3・11 福島原発事故 6 年

伊方原発と西南日本のテクトニクス

2016年11月2日 岡村 眞

(原子力安全・保安院 前頁の図の一部抜粋、縦横比をほぼ等倍に変更、橙線加筆)

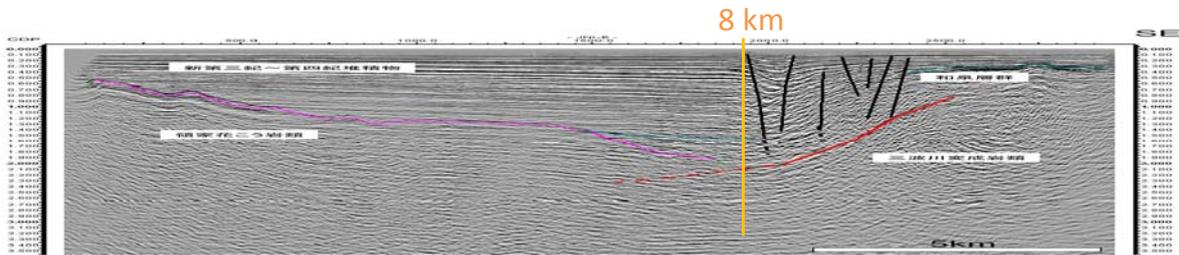
最も外側の断層は、明らかに南傾斜しており、震源断層の位置は、8kmよりも原発に近づくことになる。

(原子力安全・保安院 前頁の図の一部抜粋、縦横比をほぼ等倍に変更 橙線加筆)

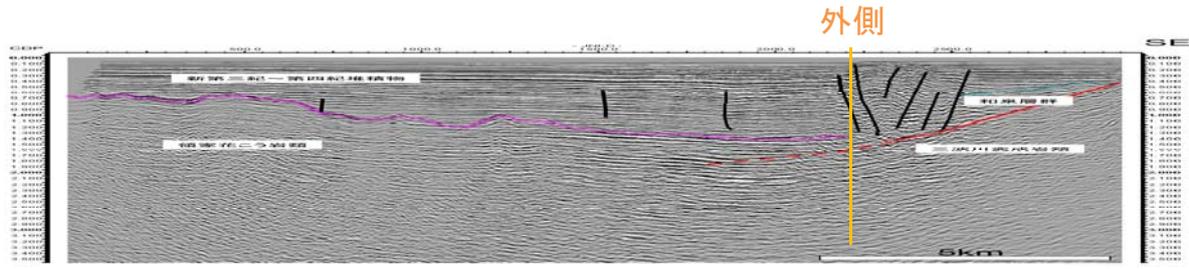
P39の断面は地溝のものだが、この断面はバルジの部分にあたる。
ここでも、震源断層の位置は、最も外側の活断層よりも明らかに原発側
になる。

さらに、忘れてはならないのは、あくまでこれは解釈である。
何度でも繰り返すが、震源断層の位置は地震発生後でも正確にわかる
わけではなく、ある程度の幅をもって見積もるべきである。

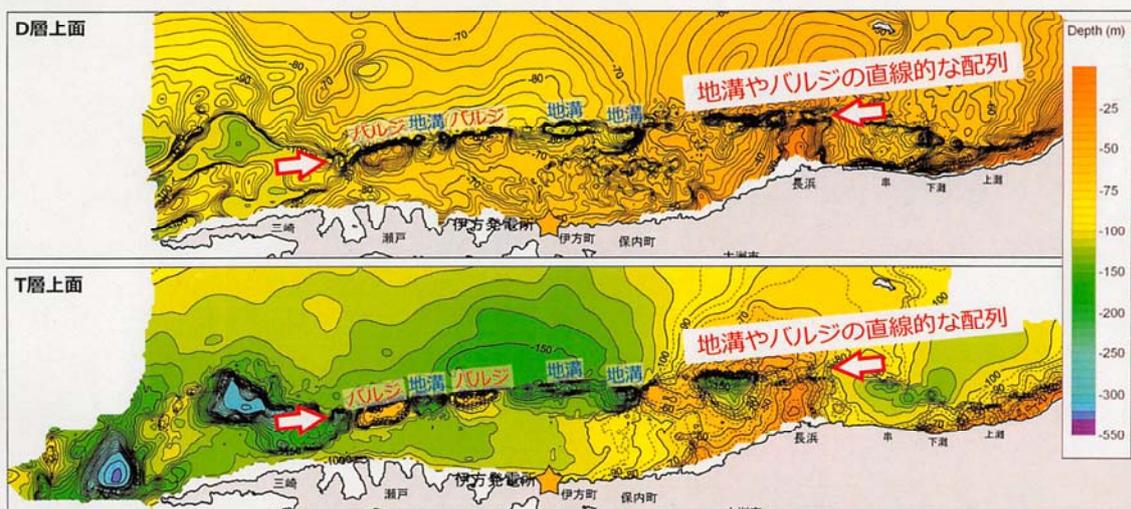
四国電力は敷地沖の海底地質断面図から標高差はない(つまり、隆起はない)と簡単に結論づけた。

しかし、この図をよくみると5~10mの標高差がある。

D層上面つまり過去1万年間としては、これは十分顕著な標高差であり(日本最大級の隆起量を示す室戸岬でも、1万年間では15m程度)、この縮尺の図で検討すべきではない。

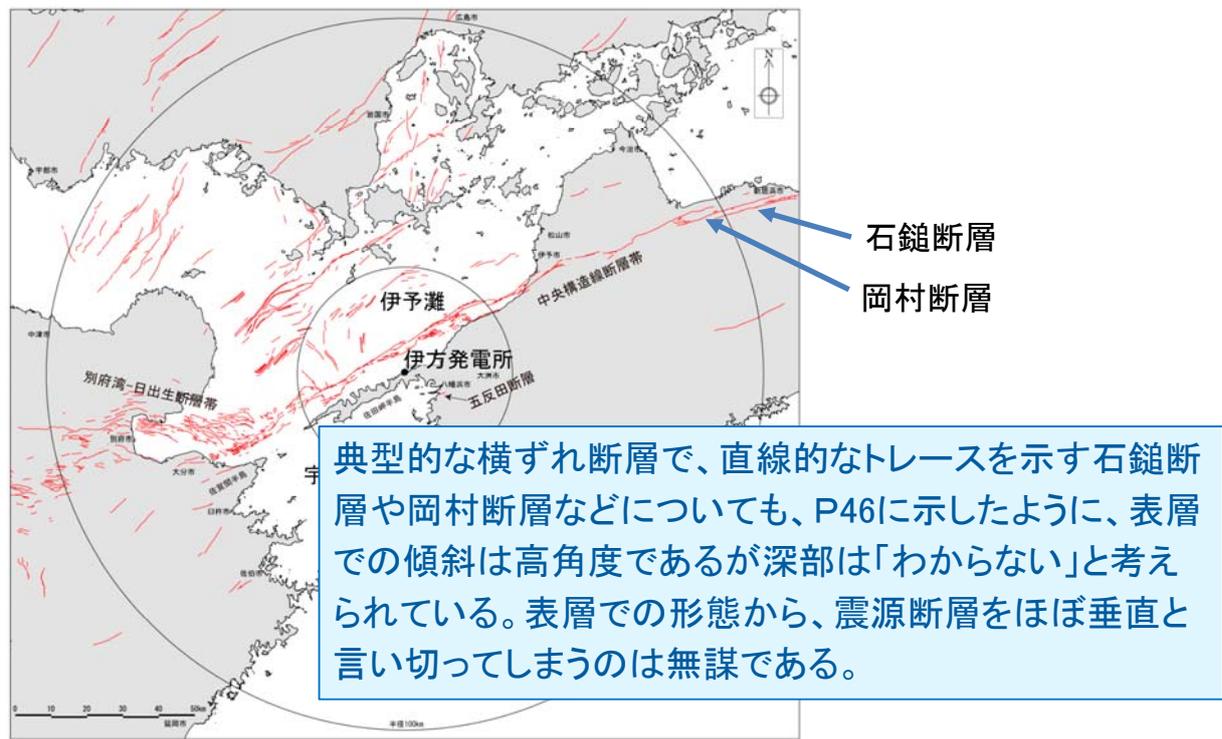
この矢印を結ぶと、原発からの距離は 7-7.5 km

(四国電力 H21年4月21日 WG3-16-2-5に加筆)

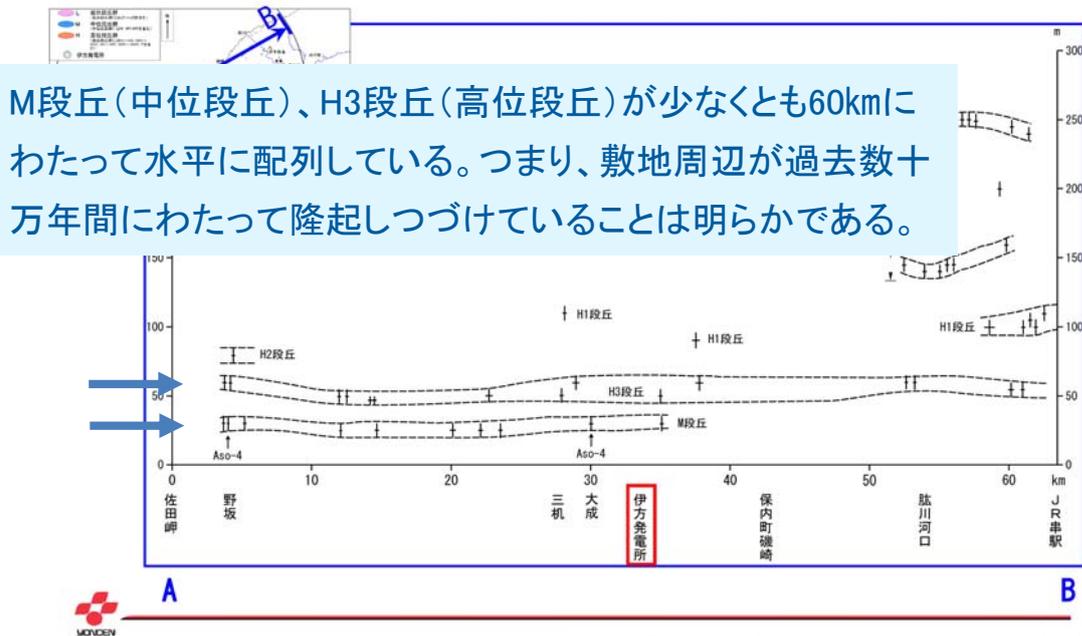
○伊予灘沿岸部に佐田岬半島に沿って配列する海成段丘面に急な高度差はみられない。

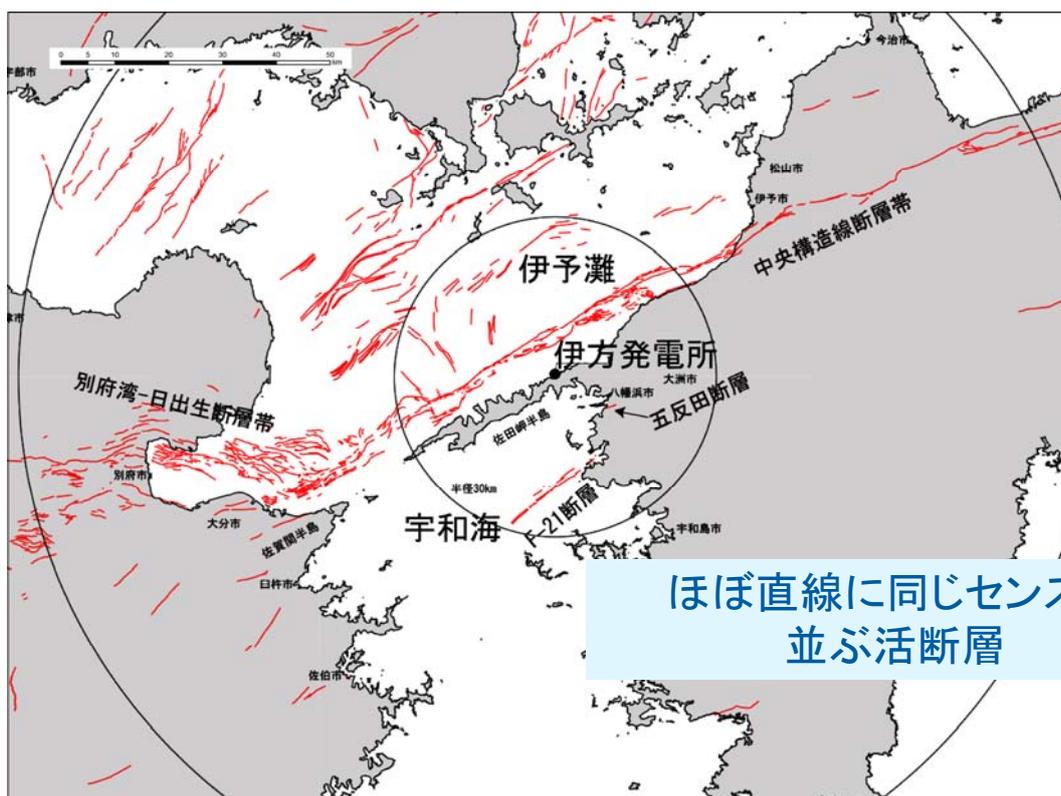
四国電力はセグメントやジョグという概念を持ち出して、敷地前の断層を54kmに限定し、それを「基本ケース」として使用してきた。

しかし、東北地方太平洋沖地震において、断層がどのように連動するか、動いてみなければわからないことが明らかになった。前述のように、熊本地震もしかりである。しかしながら、四国電力は、「基本ケース」は54kmのまま検討を行っている。

480kmの断層は、データがほとんどないことから、科学的に検討することは難しい。通常の評価手法が使用できる最大値である100～130km程度を基本ケースとして使用し、再検討すべきである。

(四国電力 H25年8月28日 資料1-2P11に赤青線を加筆)

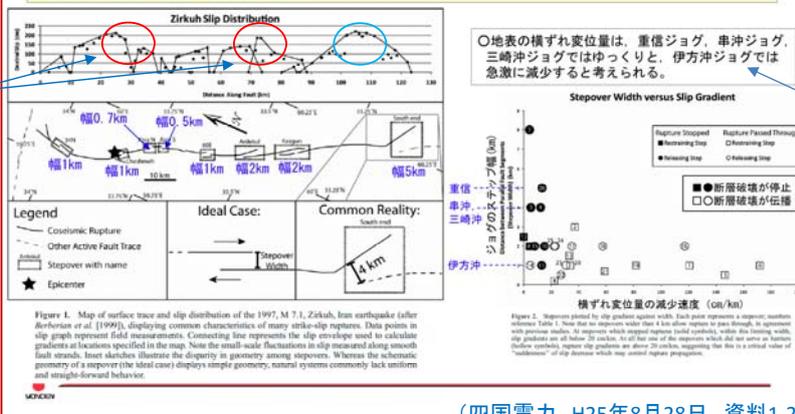
(まとめ)では、いつのまにか、「ジョグでは横ずれ変位量が減少すると考えられる」という一文が加わり(誰がいつ考えたのか)、

次の文では「地表の横ずれ変位量が減少するジョグ」と既成事実になっている。

(四国電力 H25年8月28日 資料1-2 P8 に加筆)

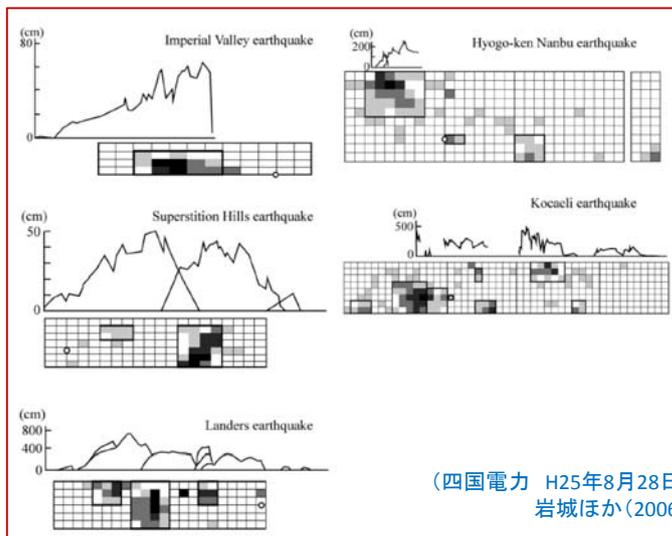
ジョグ周辺で高い変位量

急激に減少するだけ。

Elliott et al.,(2009) は、ジョグのステップ幅による変位量の減少速度を示しており、ジョグ周辺での変位量の大小を示しているわけではない。むしろ、変位量が比較的大きい3か所のうち2か所はジョグ周辺である。

(四国電力 H26年9月12日 資料4 P37)

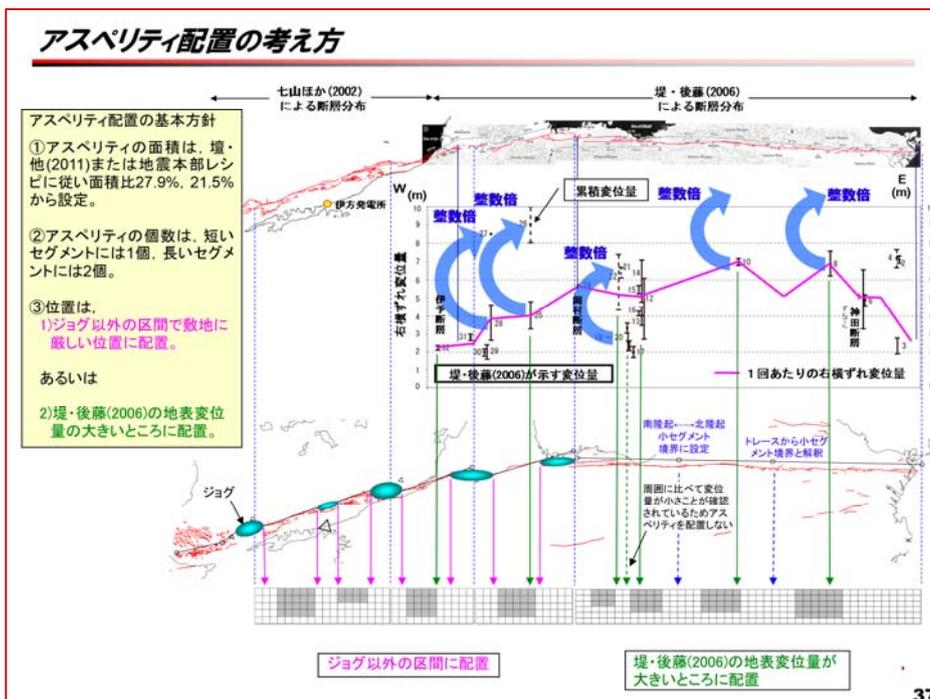
アスペリティの配置は、一見論理的に見えるが、実際には無謀。

(四国電力 H26年9月12日 資料4 P37 に加筆)

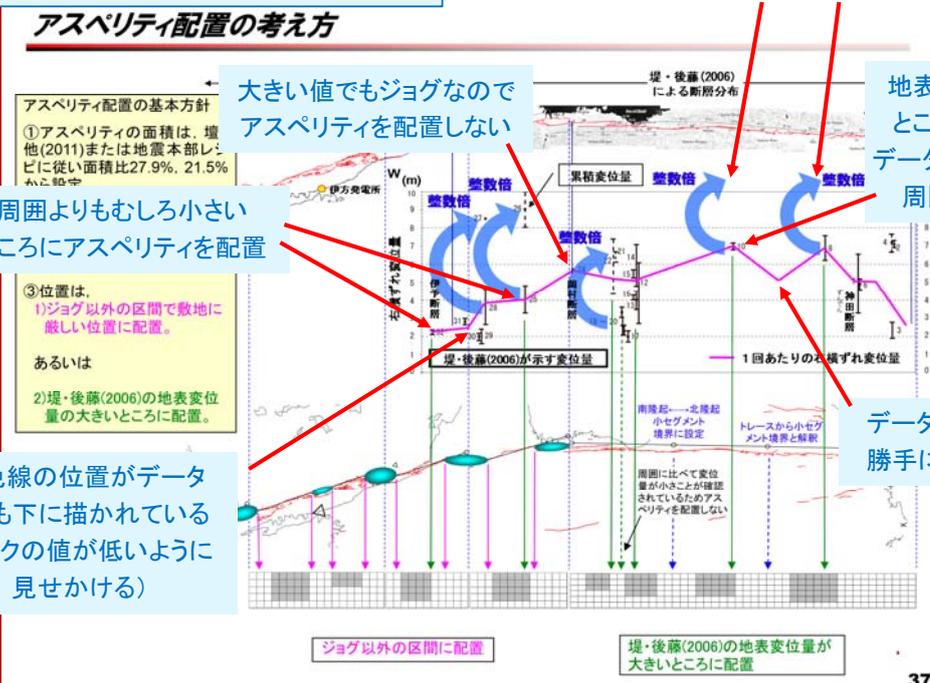
データの扱いがあまりにもズサン、かつ恣意的

この矢印の先にはデータはない。実際の値は21mと13mでこのようにキレイな矢印にはならない。

図7 平均すべり量と震源断層長さとの関係 (檀 他, 2011)

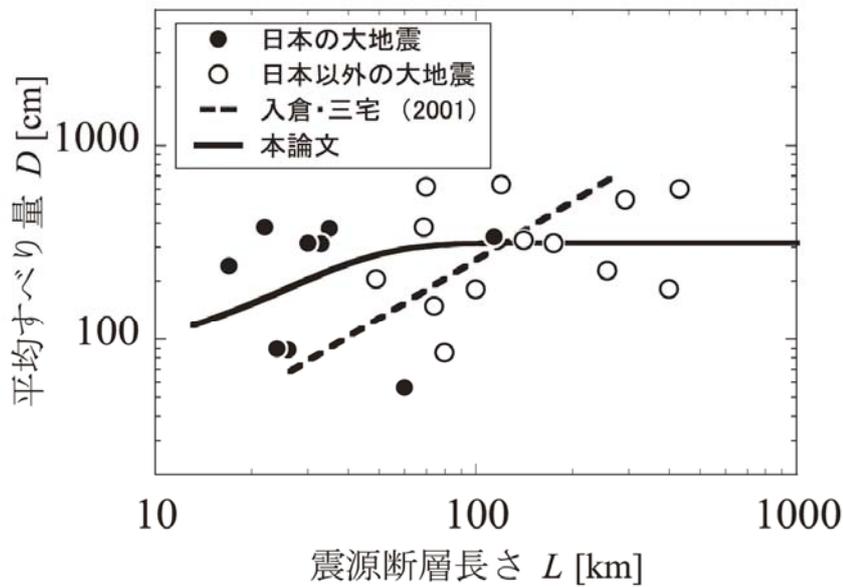
伊方原発では、断層のスケーリング則として檀他(2011)が使用されている。簡単に言えば、この檀式は「断層が50~60km以上になると、あとはどれだけ大きくなっても同じ」という式だからである。480kmになろうが、南傾斜になろうが、この式を使用している限り、地震動はたいして大きくならない。

これが、伊方原発の「安全性」を一身に背負った
檀他(2011)のデータ

図7 平均すべり量と震源断層長さとの関係 (檀 他, 2011)

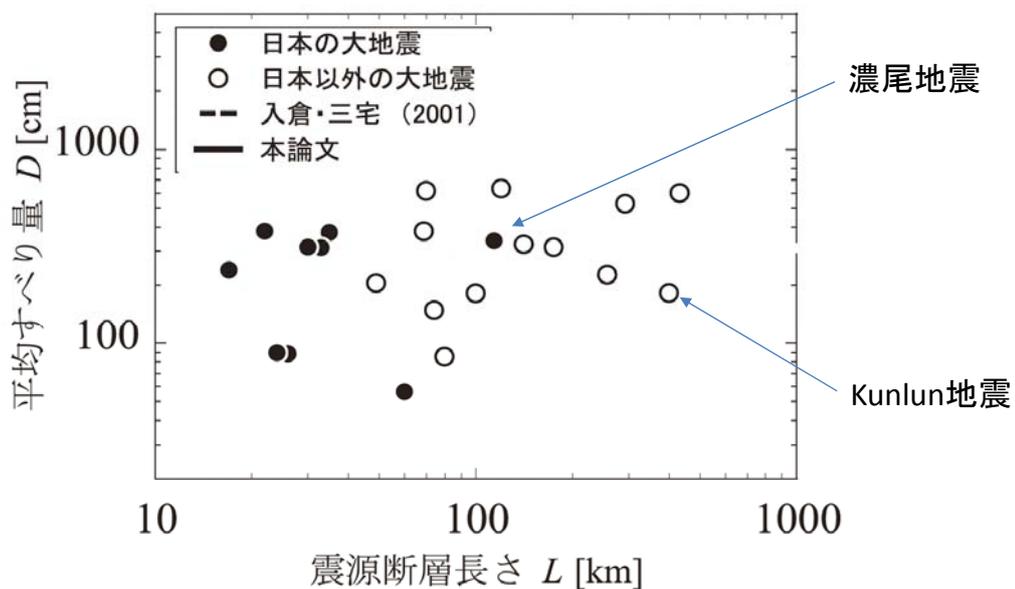
式の線を除けば、とても60km程度で一定になるとは思えない
(もちろん、データが少なすぎるが…)

両対数表示での大きなバラつきは、統計的手法の限界を示す

図7 平均すべり量と震源断層長さとの関係（檀 他, 2011）

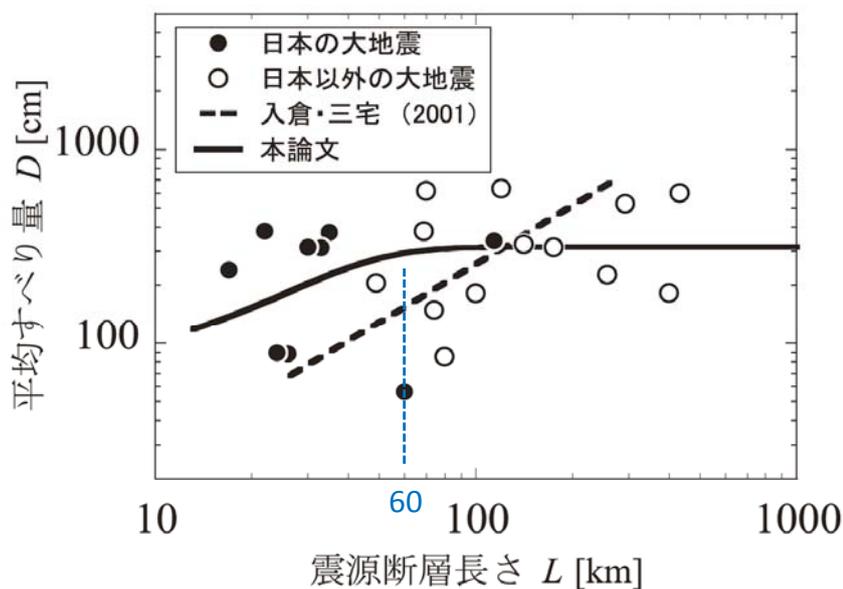
檀の式は、50~60kmを超えると、すべり量はほぼ同じ。つまりこの式を採用する限り、54kmも480kmもたいして変わらない。

約100km以上では、入倉式より過小評価

図7 平均すべり量と震源断層長さとの関係 (檀 他, 2011)

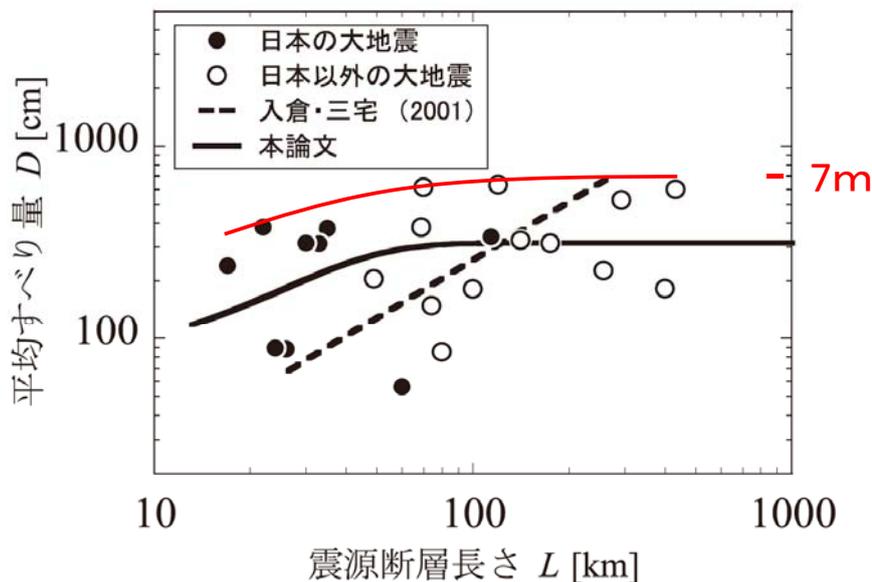
逆断層ではないので、平均的な値でよいというのは、あてはまらない。
 檀ほか(2011)の論文題名は、
 「長大横ずれ断層による内陸地震の平均動的応力降下量の推定と
 強震動予測のためのアスペリティモデルの設定方法への応用」
 つまり、横ずれ断層しか扱っていない(横ずれ断層の平均以下)。

入倉式の過小評価の問題は、伊方では檀式を使用しているので関係ないというのもあてはまらない。

入倉式が過小評価になるのは、主に海外のデータを使用しているためである。檀式のデータも100km以上は9個しかないが、そのなかで国内は1個(濃尾地震)だけであり、同様の問題があることは明白。

原発の安全基準として使用するのであれば、
 式はこれらのデータの点の上限を通るべきである(赤線)。
 その時のすべり量は7mとなる。
 しかも、経験則にもかかわらずデータが少ないことから、
 この赤線がもっと右上がりになることは十分想定されなければならない。
